RÉVISION 007 À UNE INVITATION À SOUMISSIONNER

Titre : Protection contre les incendies, systèmes et réparations de bâtiments – Lieu historique national de Lower Fort Garry	
N° de l'invitation : 5P468-22-0065/A	Date : 16 septembre 2022
N° de modification : 007	
N° de référence du client : 2171.4	
N° de référence de SEAG : PW-22-01003821

Modification 007

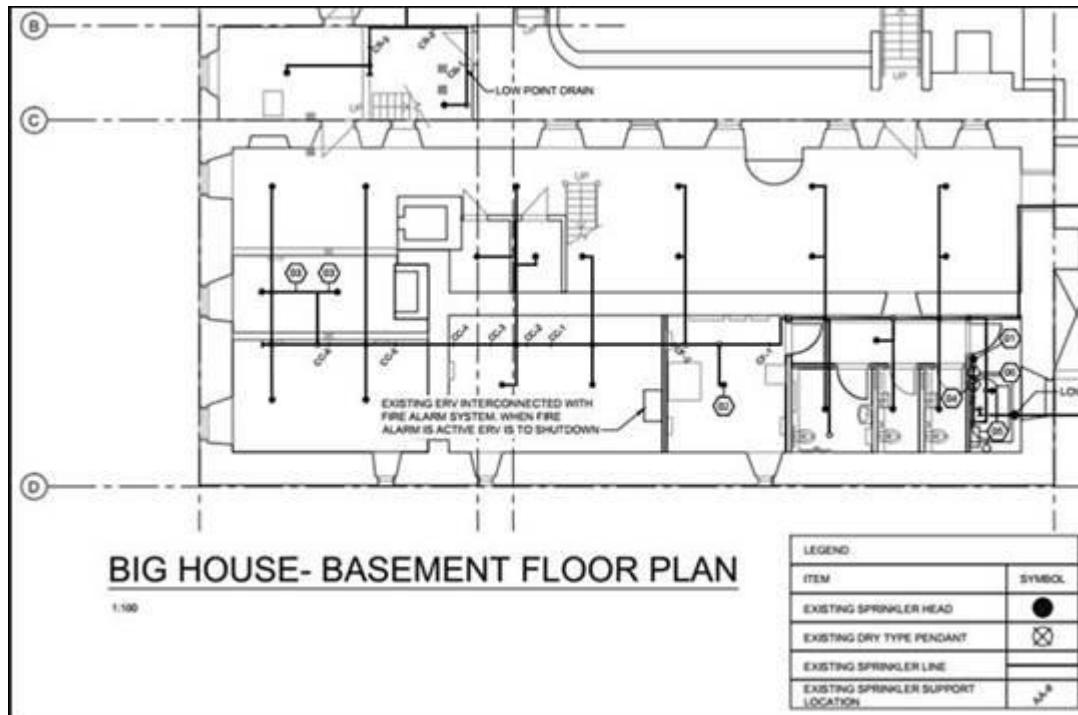
Q17 Potter exige que le formulaire de projet ci-joint soit rempli afin d'établir un devis approprié et de déterminer la taille des générateurs d'azote de remplacement. Cette information est-elle disponible? Peut-elle être fournie? Potter suggère que même si nous disposons de renseignements sur le générateur existant, on veut confirmer que le dimensionnement est exact.

R17 Vous trouverez cette information dans le rapport d'inspection du générateur d'azote en annexe au rapport final de SMS. Se reporter *aux rapports sur le générateur d'azote DSP4_22_0065*.

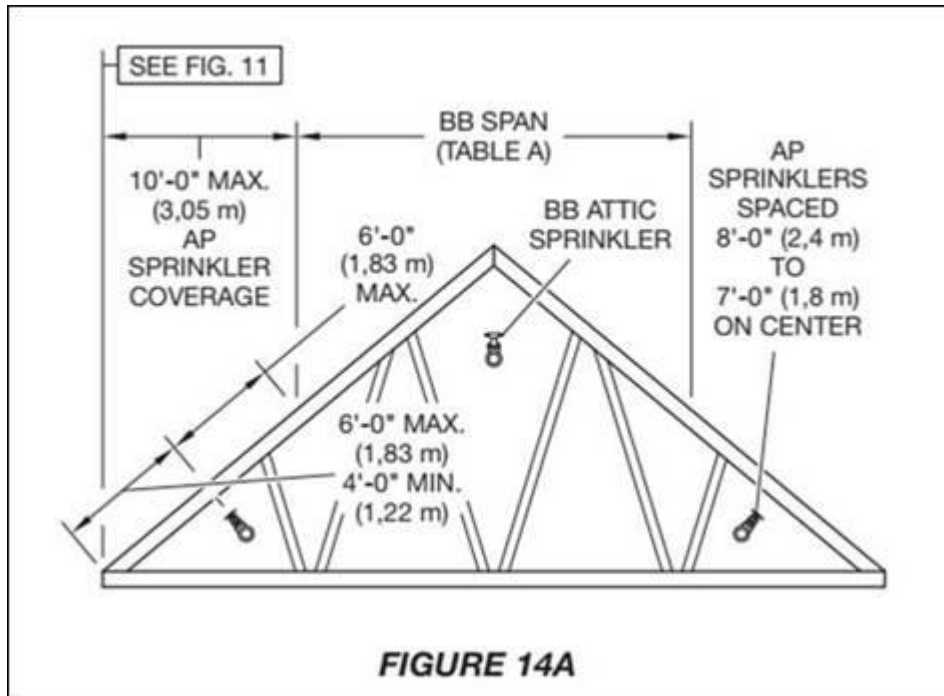
Q20 Dessin M1.2...Note 01. Installer la tête d'extincteur à une distance de 1 500 mm du mur du grenier. Le déplacement des têtes d'extincteur à la distance requise du mur du grenier crée un problème de soudure à froid par rapport aux autres têtes existantes adjacentes à la tête à déplacer.

Pouvez-vous donner des précisions sur la raison de ce déplacement et sur ses ramifications potentielles? Il s'agit d'une note commune à d'autres dessins également.

R20 Les gicleurs ne sont actuellement pas installés conformément aux spécifications d'installation du fabricant. Vous trouverez ci-dessous une figure illustrant le détail de l'installation.
